日立マイクロコンピュータ技術情報

題 目	H8S/2200 シリーズ I ² C バスインタフェース 使用上の注意事項		発行番号	TN-H8* -188A	
			分類	1. 仕様変更 ② ドキュメント訂正追加等 ③ 使用上の注意事項	
適 用 製 品	H8S/2238 シリーズ H8S/2258 シリーズ	対象ロット等	関連資料	下記	有効期限
		全ロット			永年

拝啓、貴社益々ご清栄の段、お喜び申し上げます。平素より格別のご高配を賜り深謝申し上げます。
題記の件、H8S/2238 シリーズ、H8S/2258 シリーズの各マイコンの I²C バスインタフェースにおきまして、ハードウェアマニュアル記載内容に変更がありますのでご連絡致します。

1. マスタ送信時の動作フロー(変更)
2. マスタ受信時の動作フロー(変更)

図1.2 マスタ送信モードのフローチャート例

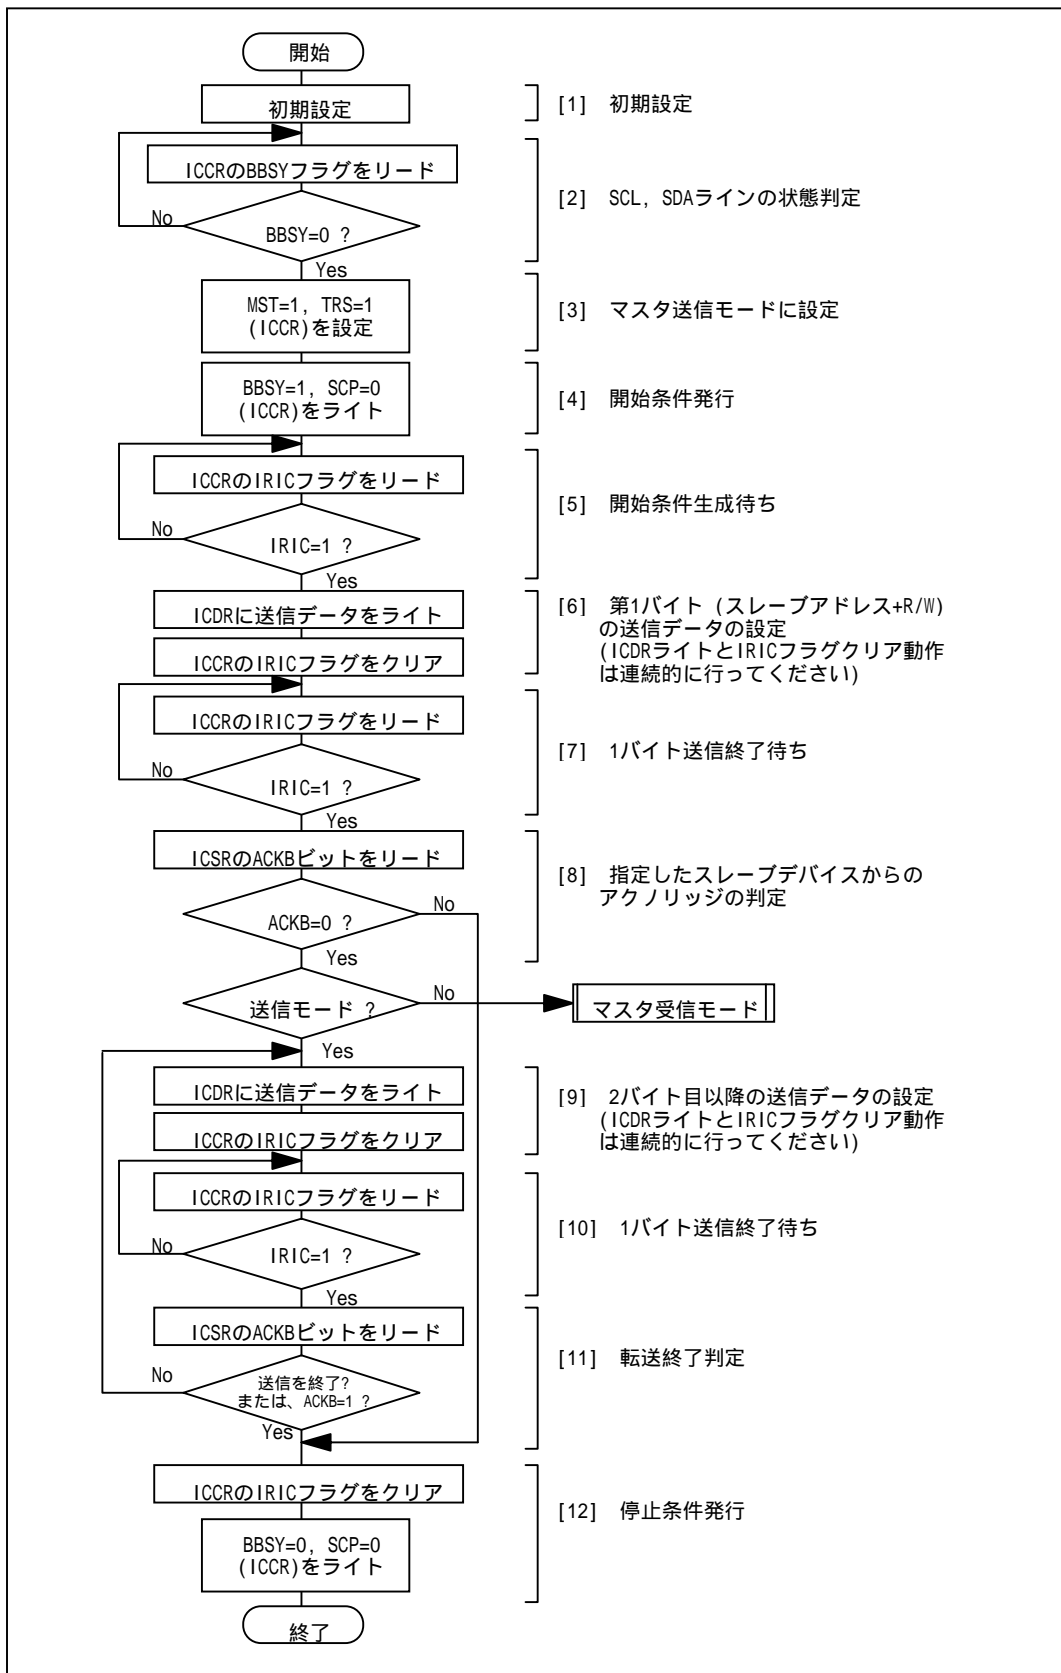
開始条件発行命令を実行後、実際の開始条件生成までの期間にICDRヘデータを設定すると、内部での開始条件生成動作とデータ出力動作の競合が発生し、データが正しく出力されなくなることがあります。また、停止条件発行前にICDRレジスタへのH'FFデータのダミーライト処理を行うようにしていますが、停止条件発行命令の実行タイミングが遅れた場合、ダミーライト処理によるH'FFデータが出力されることがあります。

これらを回避するため、マスタ送信動作時は以下のフローに従ってください。

図2.2 マスタ受信モードのフローチャート例

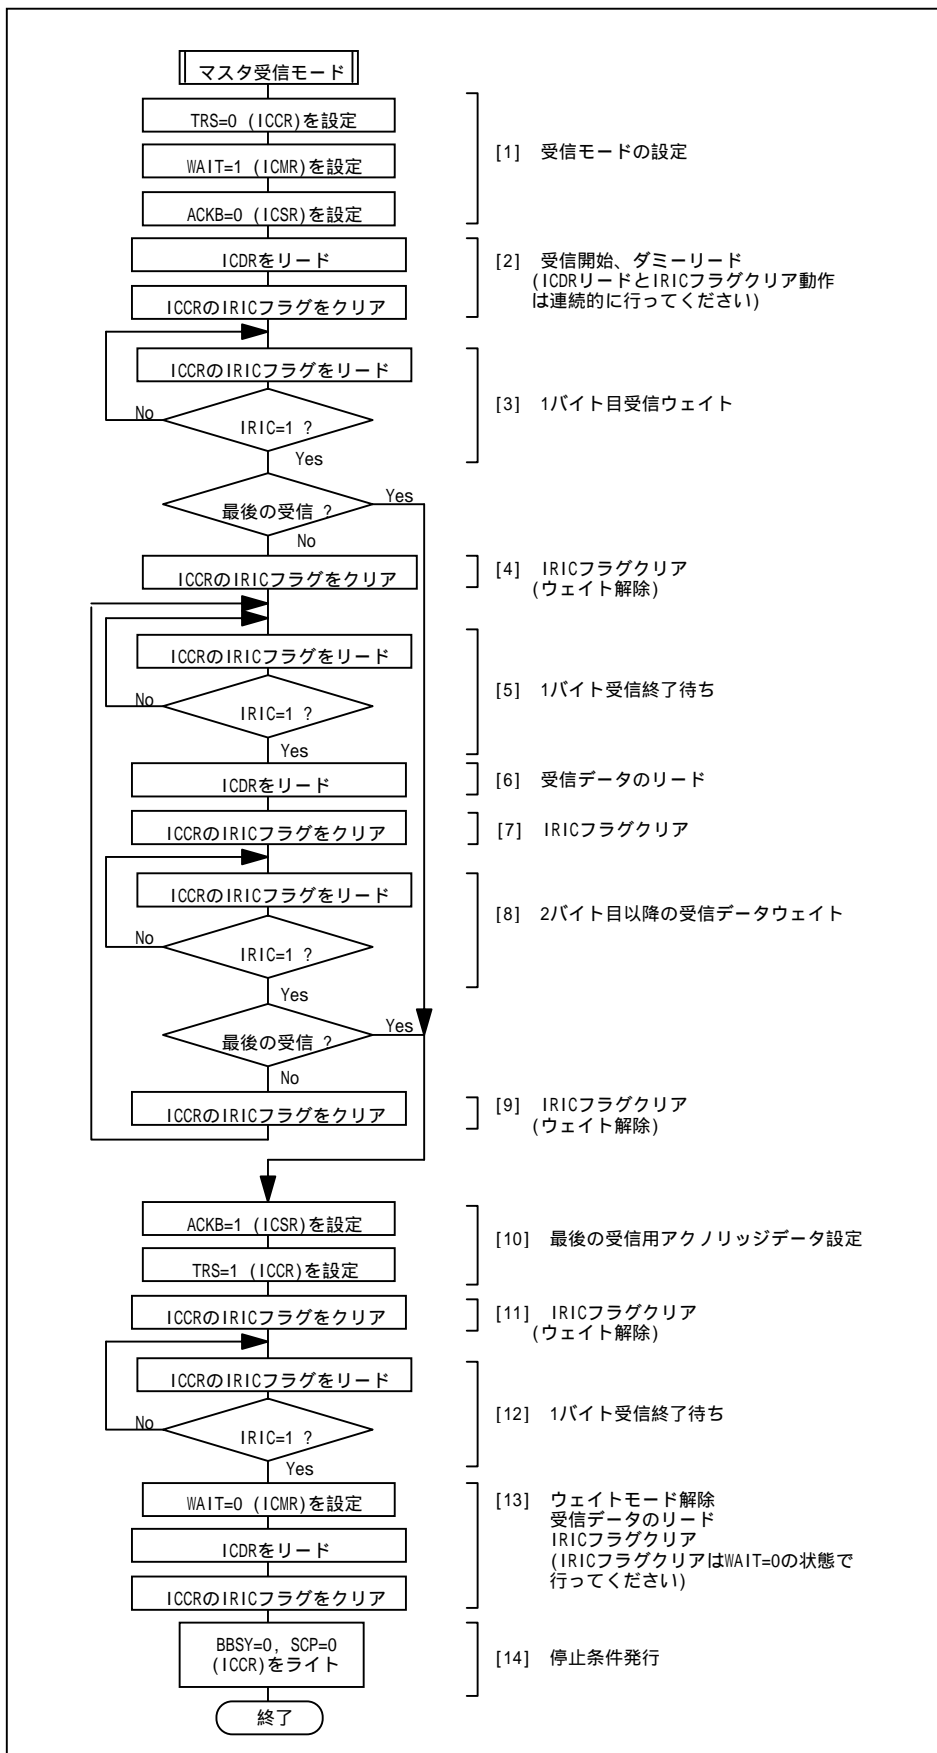
I2Cモジュールのデータバッファは、ICDRRとICDRSで構成されているため連続受信が可能です。最終データの受信完了処理が遅れた場合に、停止条件発行命令と次のデータの受信のためのSCLクロック出力とが競合し、余分なクロックの発生やSDAラインの出力Low固定などの現象が発生することがあります。

また、I2Cシステムでは、マスタの最終データ受信時、アクノリッジを返さないというアクノリッジビットの切り替え制御が必要になるため、ICSRレジスタのACKBビットの切り替えタイミングを制御する必要があります。

これらについては、WAIT機能を用いることで回避することが可能となりますので、以下のフローに従ってください。
